OPINIA NR 125/2016

z wyniku przeprowadzonych oględzin - ekspertyzy urządzeń grzewczo - kominowych

w Bydgoszczy przy ul..... Podgórnej nr7.....
dotycząca lokalu nr 1 administrowanego przez: Administracja Domów Miejskich "ADM" Sp. z o.o. w Bydgoszczy.....
sporządzona przez posiadającego wymagane uprawnienia mistrza kominiarskiego: Piotr Staśkowiak upr. 3861 w celu:

Ulica: Rynek 6 / 4 w Bydgoszczy

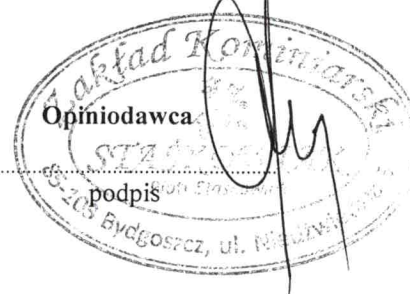
1. Kratkę wentylacyjną w pomieszczeniu łazienka należy podłączyć do przewodu kominowego nr 1 (patrz szkic na odwrocie opinii) po wcześniejszym odłączeniu pieca C.O. na paliwo stałe.
2. Celem wykonania wentylacji grawitacyjnej w pomieszczeniu kuchnia należy przewód metalowy Ø 150mm przeprowadzić przez ścianę zewnętrzną budynku ocieplić i wyprowadzić ponad dach.
3. Piec centralnego ogrzewania na gaz w pomieszczeniu kuchnia podłączyć do przewodu systemowego powietrzno-spalinowego dobudowanego na zewnątrz budynku na cele ogrzewcze lokalu.

W. Kuch. m4 (dobudować)

P. C.O. gaz Kuch. m4 (dobudować)

W. Łaz. m4
